**主题****关于 SG 系列三相干式变压器 4kVA~20kVA 外形尺寸变更通知**

附件：产品变更前后对比示例图

SG-4~20 (防护式) 外形示意图

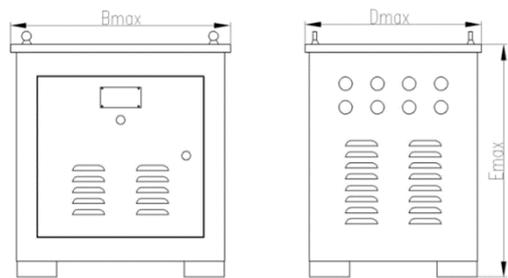
首先感谢您选择正泰变压器。为进一步提升品牌形象，更好地为客户服务，我司对SG系列三相干式变压器4kVA~20kVA规格的产品结构进行改进提升，外形尺寸变更。变更后产品功能和安装尺寸不变，不影响产品使用。具体更改内容详见附页说明。

产品型号	外形尺寸/mm (长 Bmax×宽 Dmax×高 Emax)			
	开启式		防护式	
	变更前	变更后	变更前	变更后
SG-4	365×320×340	365×260×310	510×420×550	510×420×550
SG-5	365×320×340	365×260×330	510×420×550	510×420×550
SG-6	395×320×360	365×260×345	540×440×580	510×420×550
SG-8	440×330×400	430×270×390	560×450×600	560×450×600
SG-10	455×350×410	430×300×410	590×470×630	590×470×630
SG-15	515×370×470	430×310×440	650×500×690	640×470×650
SG-20	545×380×470	475×320×460	680×500×690	650×500×690
